2000.06.14

临时方案安装说明

一汽一大众销售服务部售后服务科技术支持组

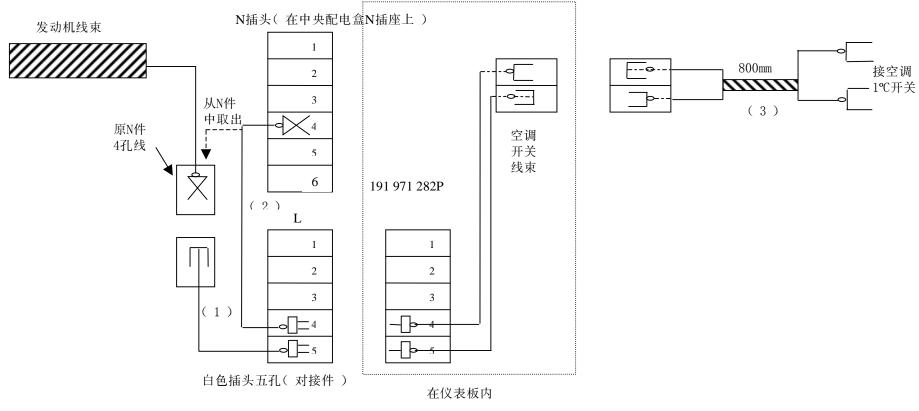
(1)、(2)、(3)为后增加的三种线

说明:将发动机线束上的N插头(绿色)的第四孔线从N插头中取出,与后增加的(1)号线配接: (1)号线的另一端插入发动机线束上的五孔插座L(白色)的第五孔;将后增加的(2)号线连接到插头N的第四孔,另一端接白色插头L(5孔)的第四孔。
